#### 4.2 採泥調査による対比

## 4.3. 既存地質文献との対比

## 5. 検討結果

図-4.8 尻屋海脚西方 採泥位置と採泥試料分析結果

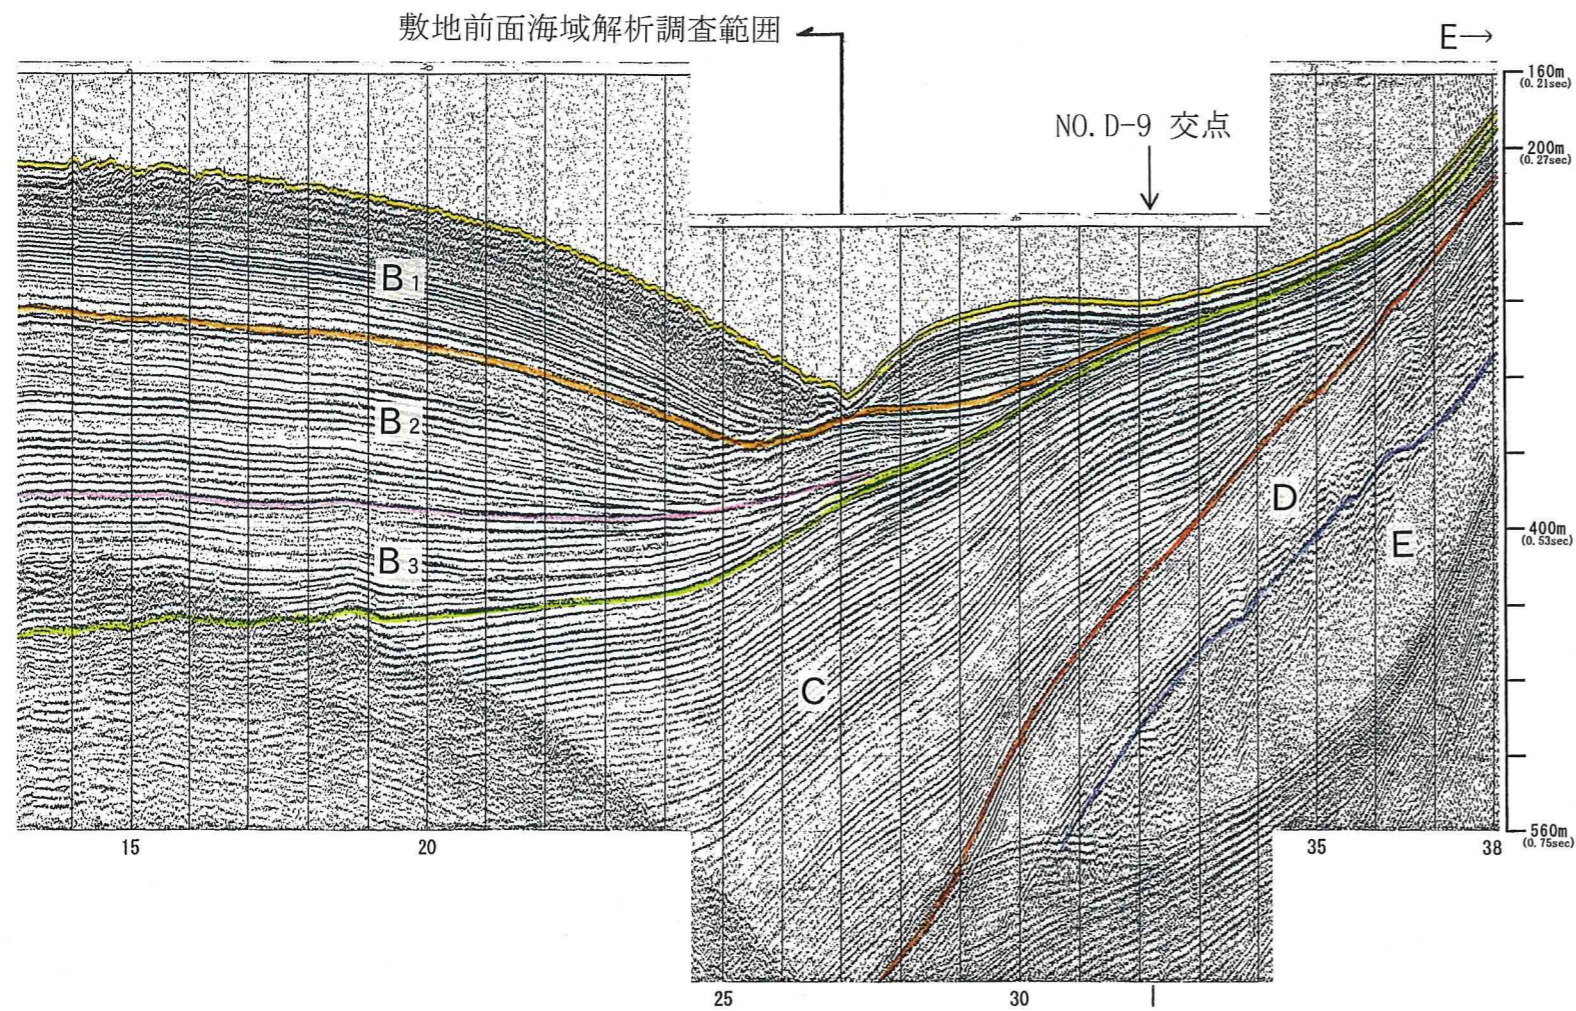
地質調査所発行の20万分の1海洋地質図「下北半島沖海底地質図」(奥田, 1993)<sup>(2)</sup>では、尻屋海脚西方で採泥が実施されている。奥田(1993)<sup>(2)</sup>により行われた音波探査測線、採泥位置及び採泥試料分析結果を図-4.8に、音波探査記録と採泥位置を図-4.9(1)～図-4.9(2)にそれぞれ示す。

採泥点 RC220 は尻屋海脚西側斜面基部付近に位置し、音波探査測線上から若干隔たっているが、海底地形、地層の分布状況等から判断し、試料はC層分布域から採取されたものであるとしている。この採泥試料から、鮮新世～前期更新世の時代を示す珪藻化石が得られている。この結果から、C層を鮮新世～前期更新世の地層に対比している。

図-4.10 青函トンネル海底地質断面図との対比図

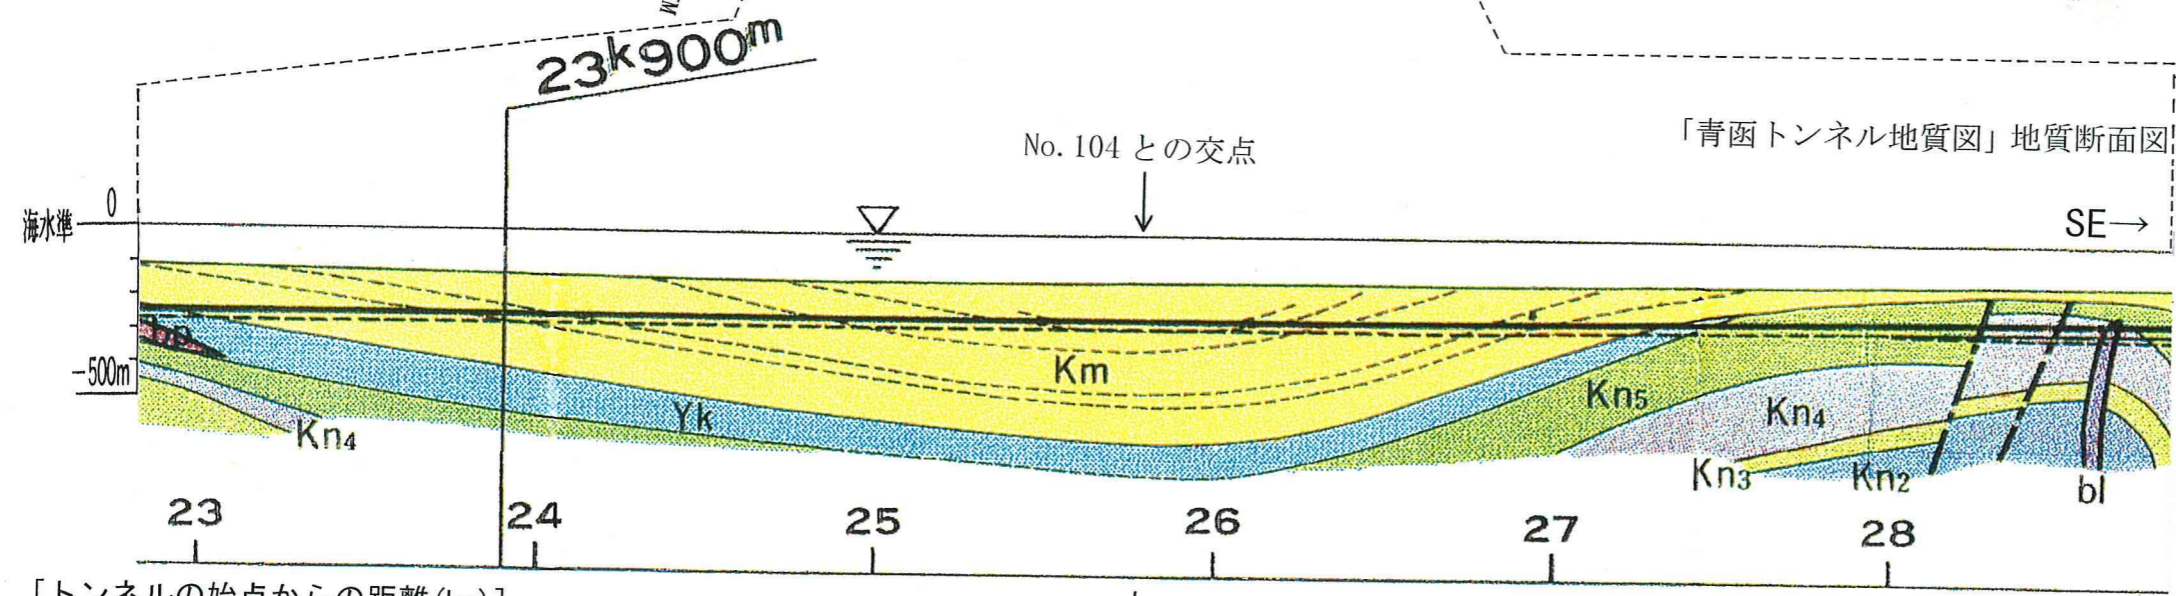
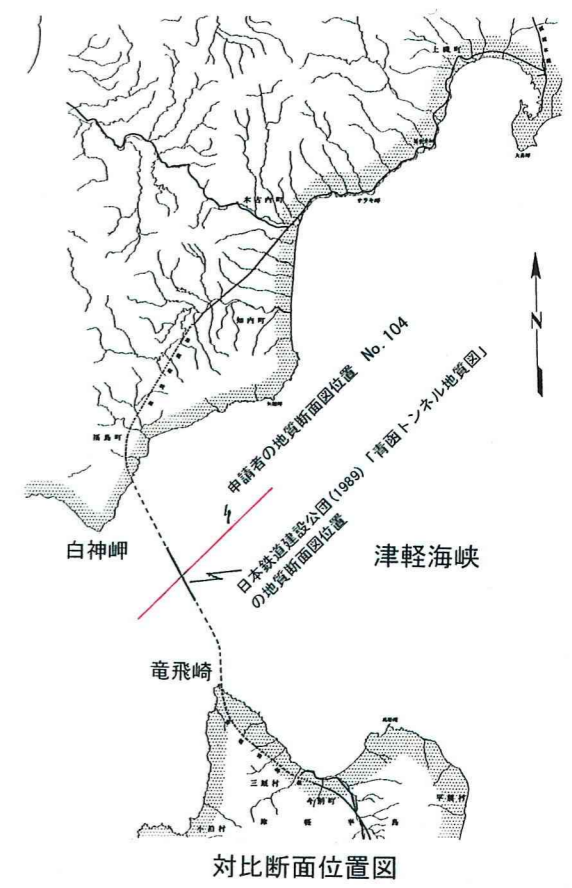
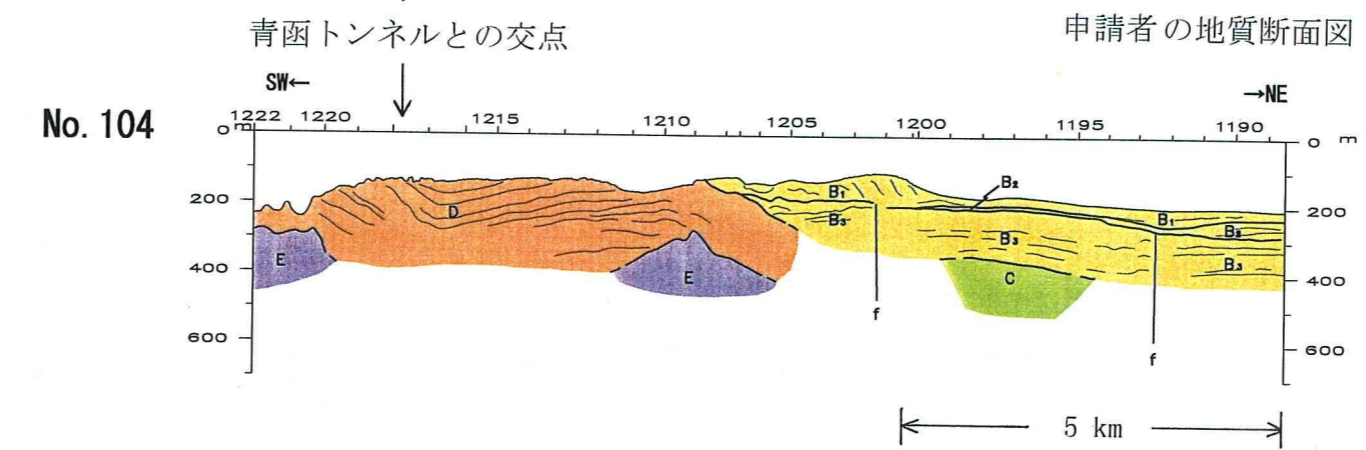
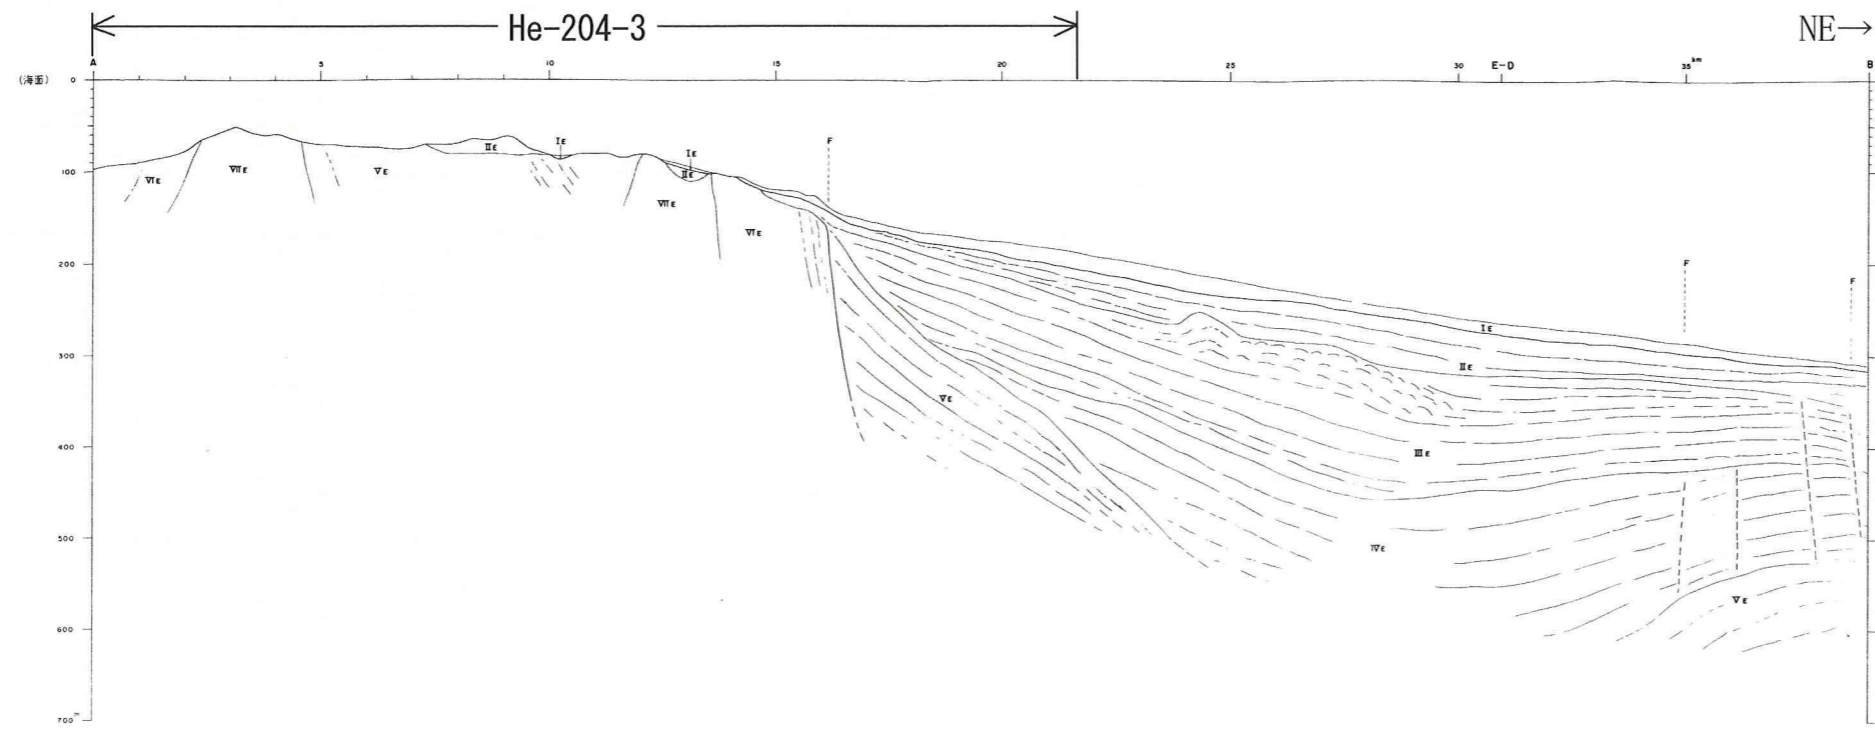
日本鉄道建設公団(現 独立行政法人鉄道建設・運輸施設整備支援機構)青函建設局(以下「鉄道建設公団」という。)(1989)<sup>(3)</sup>による「青函トンネル地質図」との比較を図-4.10に示す。

青函トンネル沿いの地質断面図(同図中段)と敷地前面海域から伸びる音波探査測線(No. 104)の解析地質断面図(同図下段)との比較では, 申請者によるD層は鉄道建設公団(1989)<sup>(3)</sup>による黒松内層(後期中新世~後期鮮新世)に相当しているとしている。

図-4.11 海上保安庁水路部「恵山岬」(1981)地質断面図との対比図

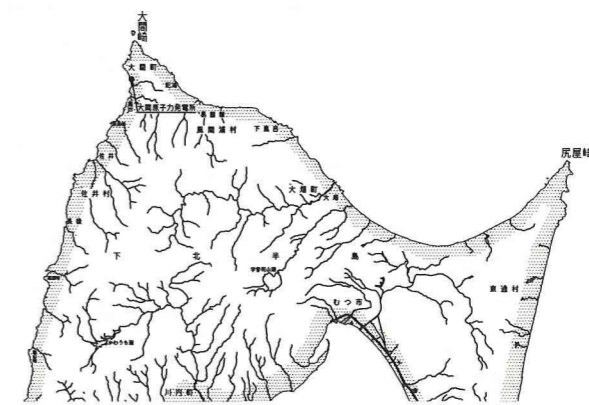
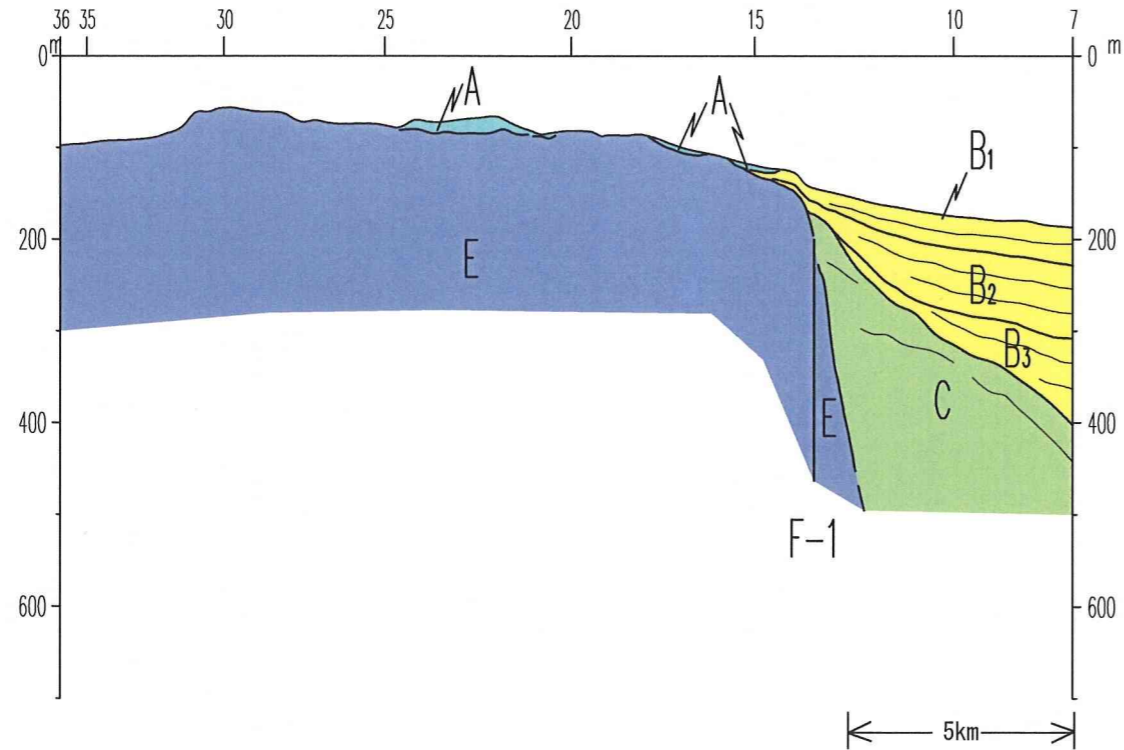
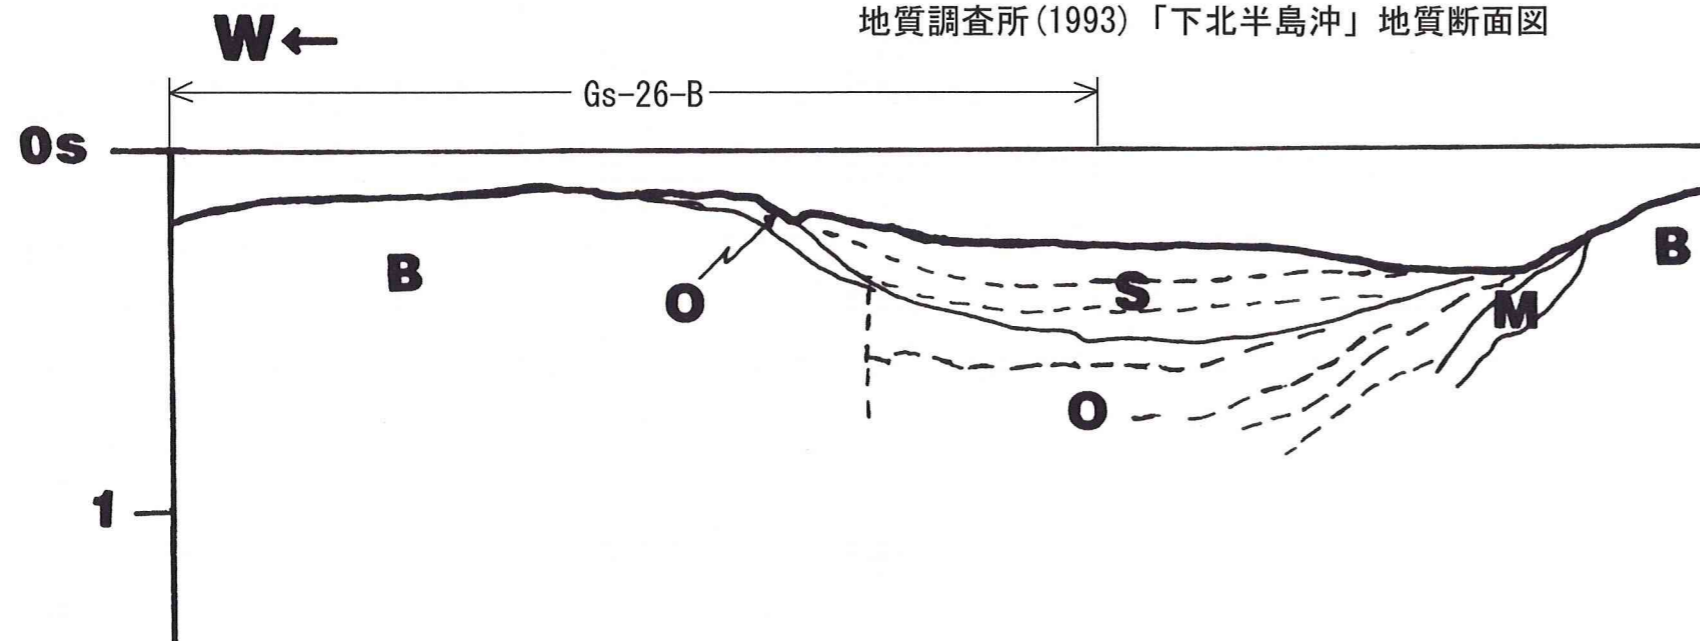
海上保安庁水路部発行の5万分の1海底地質構造図「恵山岬」(1981)<sup>(5)</sup>中の地質断面図との比較を図-4.11に示す。

海上保安庁水路部(1981)<sup>(5)</sup>の調査報告に掲載された地質断面図(He-204-3測線)と、これと同じ測線の記録を申請者が解析・作成した断面図との比較により、申請者のA層及びB<sub>1</sub>層を海上保安庁水路部(1981)のI<sub>E</sub>層及びII<sub>E</sub>層に、同様にB<sub>2</sub>層をIII<sub>E</sub>層に、B<sub>3</sub>層をIV<sub>E</sub>層に、C層及びD層をV<sub>E</sub>層に、E層をVI<sub>E</sub>層及びVII<sub>E</sub>層にそれぞれ対比している。このことから、申請者による時代区分は、海上保安庁水路部(1981)<sup>(5)</sup>のものに比べ、若干若くなる傾向にあるとしている。

図-4.12 地質調査所「下北半島沖」(奥田, 1993) 地質断面図との対比図

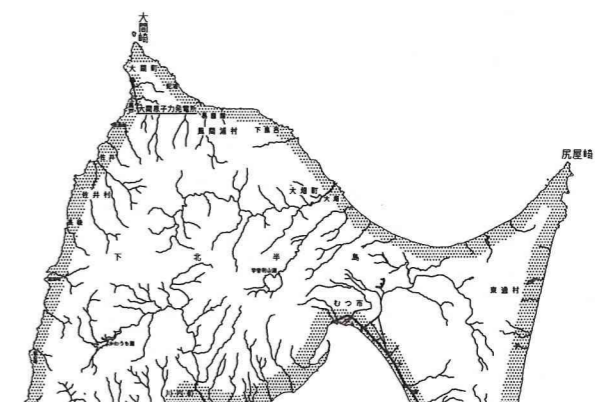
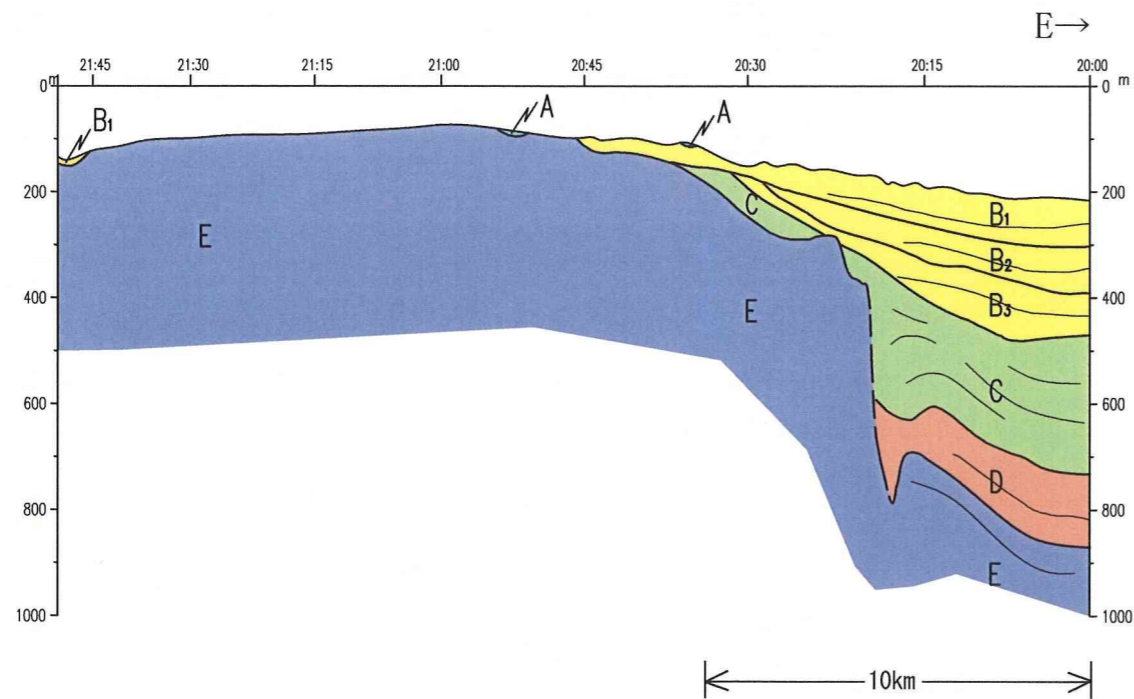
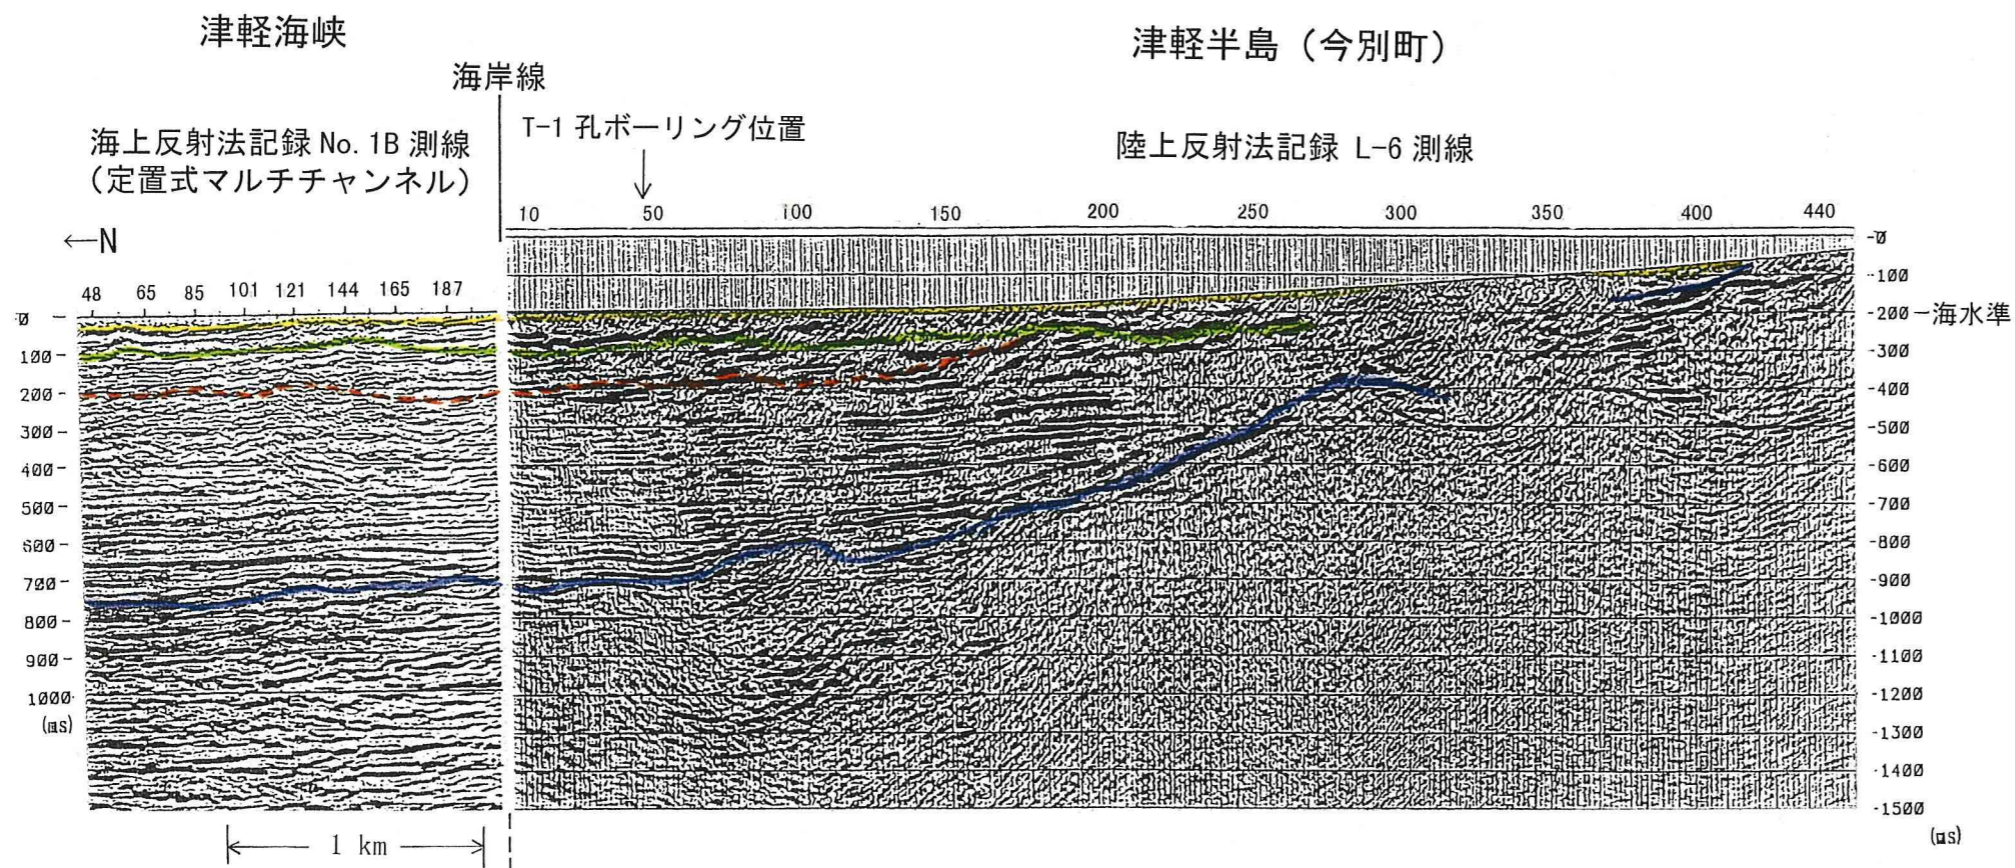
地質調査所発行の20万分の1海洋地質図「下北半島沖海底地質図」(奥田, 1993)<sup>(2)</sup>中の地質断面図との比較を図-4.12に示す。奥田(1993)<sup>(2)</sup>によると、敷地前面海域付近の地層は上位からS層(上部鮮新統～完新統)、O層(下部鮮新統)、B層(中新統以下で音響基盤)などに区分されている。

奥田(1993)<sup>(2)</sup>の説明書に掲載された地質断面図(Gs-26-B測線)と、これと同じ測線の記録を申請者が解析・作成した断面図との比較によると、奥田(1993)<sup>(2)</sup>に記載されたS層とO層との境界面は、申請者のB<sub>3</sub>層内にあたるとしている。B<sub>3</sub>層は、申請者は中部更新統としており、対応する層順の地質時代は申請者の方が若く、この傾向はこれより下位の境界面でもみられるとしている。
